RA8M1 グループ

RA8M1 MCU グループ用評価キット EK-RA8M1 v1
Errata

Renesas RA ファミリ
RA8 シリーズ

図 1 SparkFun Qwiic®コネクタの SCL および SDA のピン

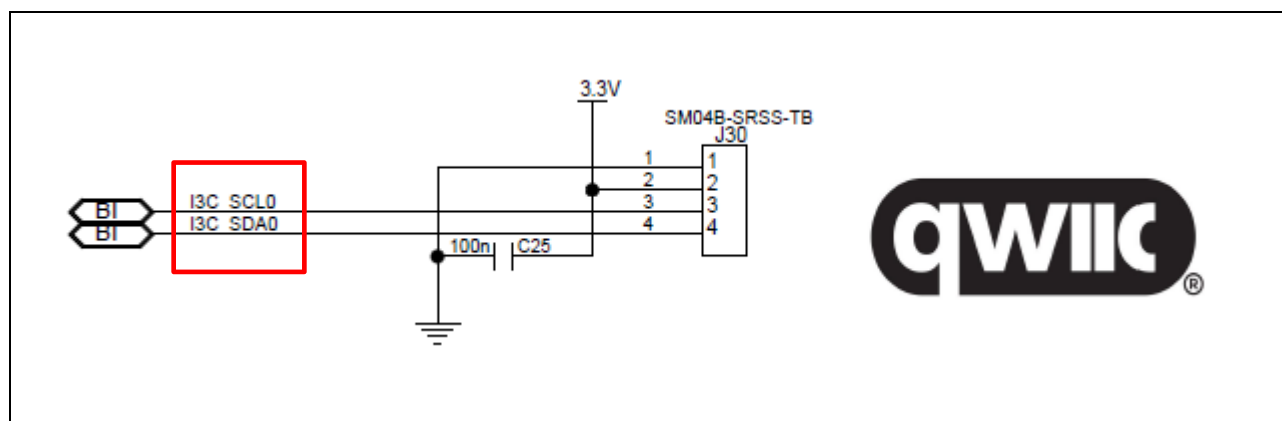
EK-RA8M1 の SparkFun Qwiic®コネクタ (J30) は、SparkFun Qwiic®の定義と比較して、SCL および SDA のピンが誤って置き換えられています。

この誤りは、EK-RA8M1 ユーザーズマニュアル (文書番号 r20ut5149jg) の 5.3.2 SparkFun Qwiic®コネクタに記載されており、回路図にも反映されています。

Qwiic コネクタ		EK-RA8M1
ピン	説明	信号/バス
J30-1	GND	GND
J30-2	VCC	+3.3 V
J30-3	I3C_SCL*	P400 (SCL0)
J30-4	I3C_SDA*	P401 (SDA0)

*置き換えピン

ケーブルの改造によって接続の入れ替えを対処してください。

SCL と SDA のピンは、今後のバージョンで正しく割り当てられる予定です。
